Rennes, le 12 AOÛT 2016

Autorité environnementale

AVIS DE L'AUTORITÉ ENVIRONNEMENTALE
portant sur le permis de construire du centre de soins de suite et de réadaptation (SSR)
sur la zone d'activités (ZA) de Kergonidec Nord à Landerneau (29)
- dossier reçu le 13 juillet 2016 -

Plan projet de construction Cap Horn (d'après étude d'impact)

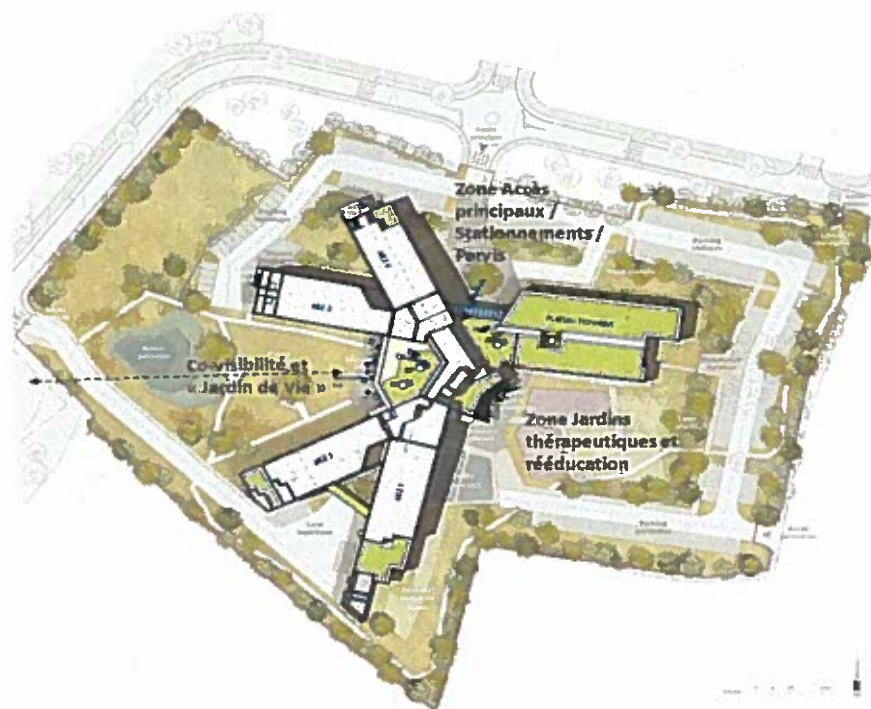
Le bâtiment est conçu en 5 ailes reliées entre elles. Il s'élève sur 4 niveaux, dont un rez-de-chaussée haut et un rez-de-chaussée bas pour suivre la ligne de pente marquée du terrain.

Les espaces extérieurs sont aménagés de façon paysagère ou sous forme de jardins entre les différentes ailes du bâtiment. Les haies bocagères sont conservées en bordure du site et renforcées. Un bassin de rétention des eaux pluviales est construit en point bas du terrain au sud-ouest.
